**PROPOSTA DI ACCORDO OPERATIVO**  
**Ex art. 4 L.R. 24/2017 DELL'AREA DENOMINATA**  
**"Via S.Orsola-Via Emilia" Ambito 02 del PSC**

**Relazione Geologica - Integrazione**

**RELAZIONE GEOLOGICA giugno 2020**

**Fig. 1**

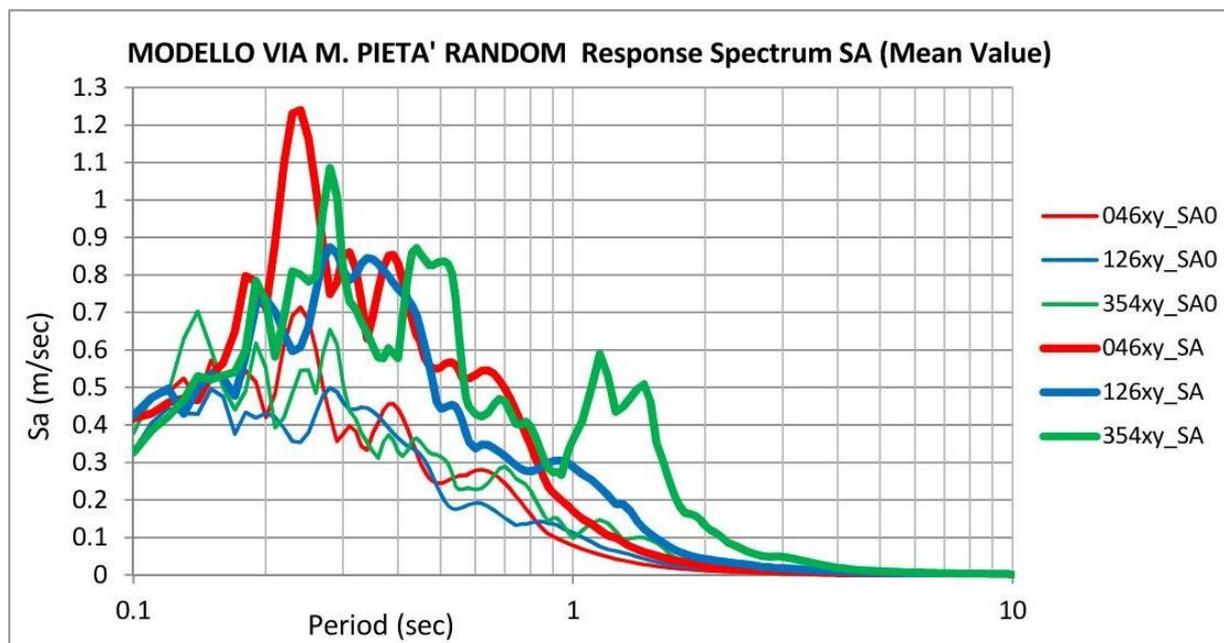
- adeguamento della “Relazione geologica” alla Delibera di Giunta Regionale n. 630 del 29/04/2019 “Atto di coordinamento tecnico sugli studi di microzonazione sismica per la pianificazione territoriale e urbanistica (artt. 22 e 49, L.R. n. 24/2017)”.

Le seguenti **Fig. 1 e 2** rappresentano rispettivamente i grafici delle amplificazioni spettrali in accelerazione ricavati dalla rielaborazione delle simulazioni numeriche di RSL (MOPS 2020 e 2024).

In conclusione, si ricavano i seguenti valori di FA ai sensi DGR 630/2019:

MOPS	SA1	SA2	SA3	SA4
2020 (modello rappresentativo di RSL: "DH Monte di Pietà")	1,7	2,1	2,3	2,4
2024 (modello rappresentativo di RSL: "FNZ")	1,2	2,4	2,8	2,8
